COMPULSA DE PRECIOS EXPTE. N°0600-882/2017

DOTACIÓN DE INFRAESTRUCTURA, PROYECTO INTEGRAL DE MEJORAMIENTO DEL HABITAT – INFRAESTRUCTURA BÁSICA Y EQUIPAMIENTO PLANTA DE TRATAMIENTO DE LÍQUIDOS CLOACALES Y RED CLOACAL – LOCALIDAD SUSQUES – DPTO. SUSQUES – PROV. DE JUJUY

**FIG. 7: UBICACIÓN GEOGRAFICA DE CRUCE S/ RIO DE LA CAÑERIA NEXO PEAD 250 mm  
(Desde el Pueblo Susques hacia la PTLC)**

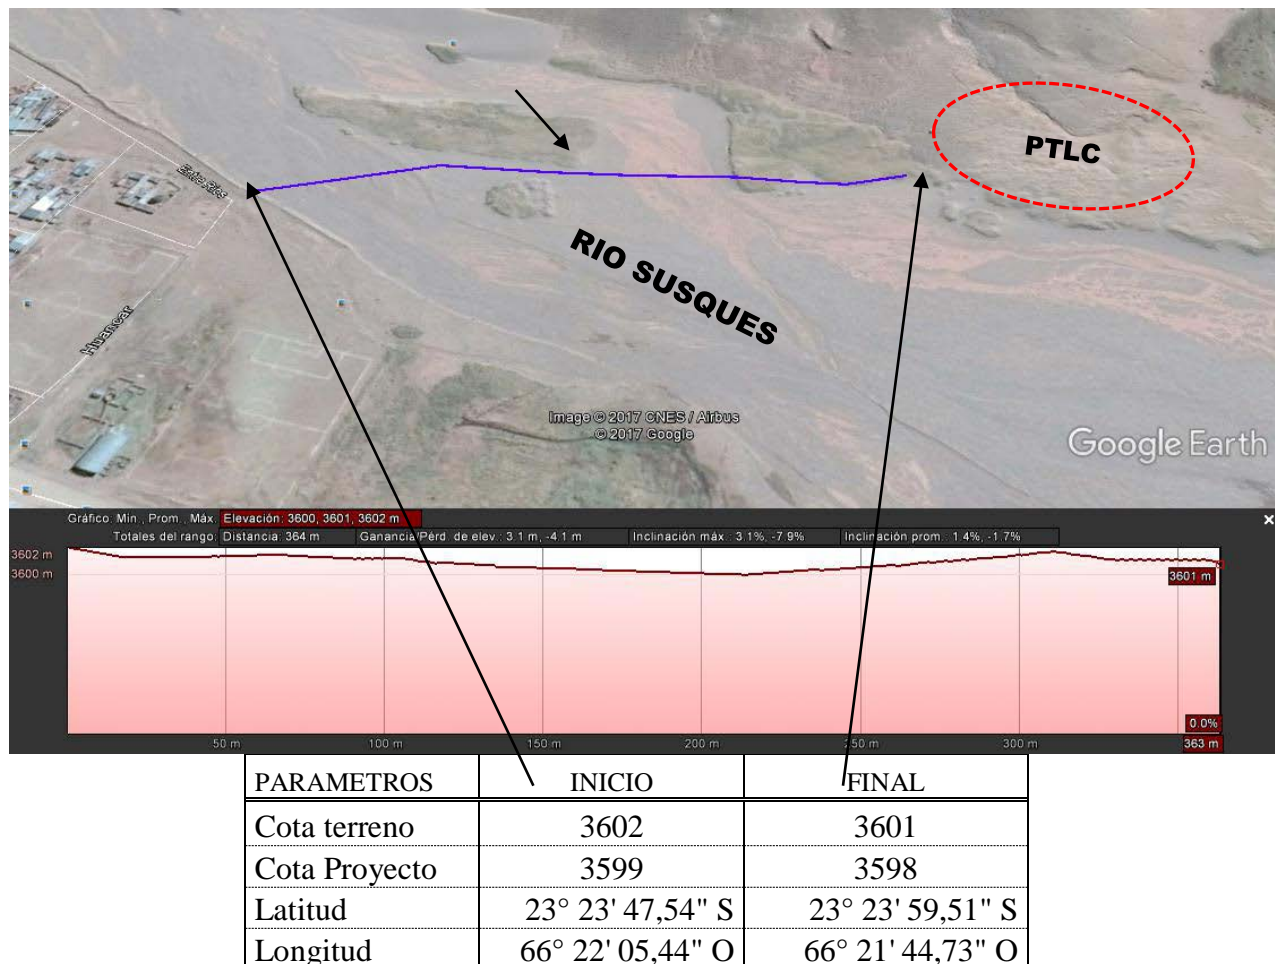
**Punto 1: PTLC – Planta de tratamiento de líquidos cloacales: Cuáles son las medidas y características de la cámara de bombeo. Se debe cotizar equipo de bombeo? (bombas y tableros)**

El sistema de Conducción de Líquidos Cloacales es por Gravedad, está reflejado por Plano Planta Líquidos Cloacales y en la Memoria Descriptiva, respectando la Cota Proyecto del Cruce, esto es 3.598,000.

**FIG. 8: UBICACION GEOGRAFICA DE LAS LAGUNAS**

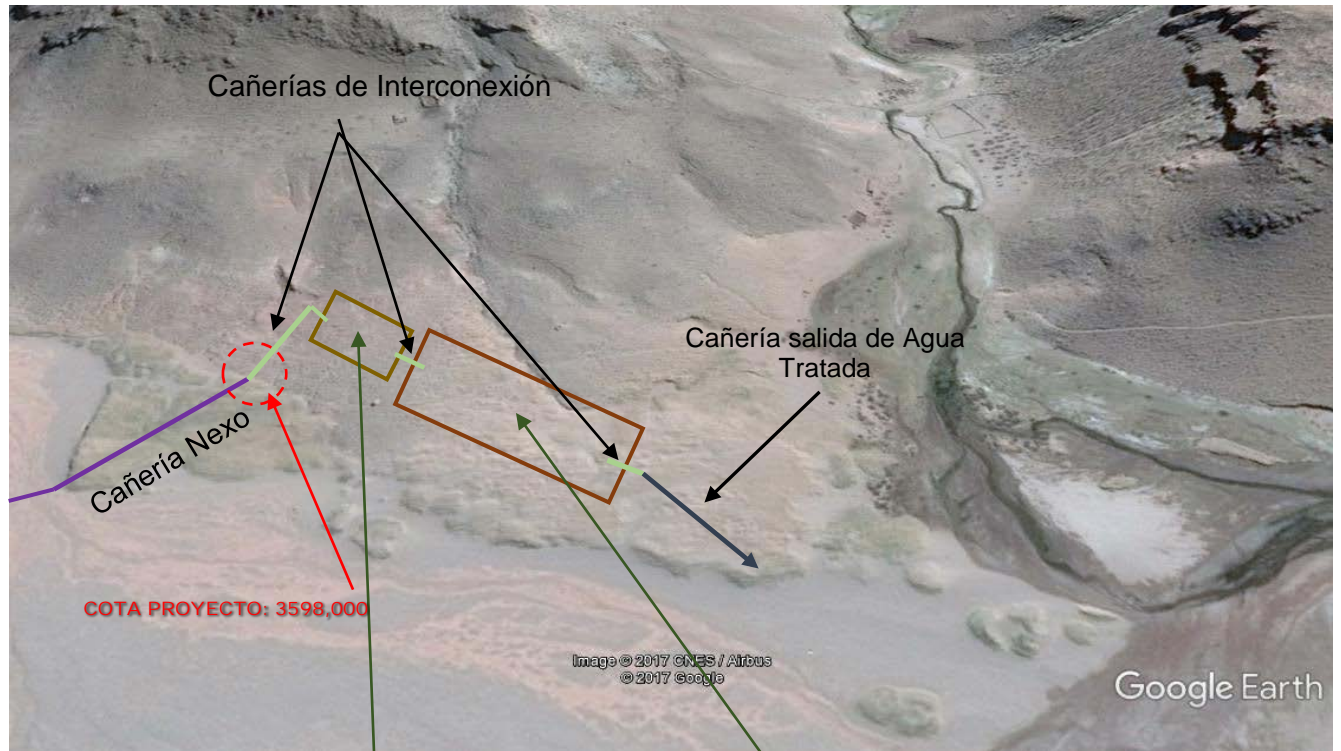
**Punto 2: PTLC. Planta de tratamiento de líquidos cloacales: Cuáles son las medidas y/o características del terraplenamiento a considerar?**

Se Adjunta Plano N° 1 donde se reflejadas medidas de las Lagunas.

Las medidas del Terraplenamiento están reflejadas en Plano N° 1.
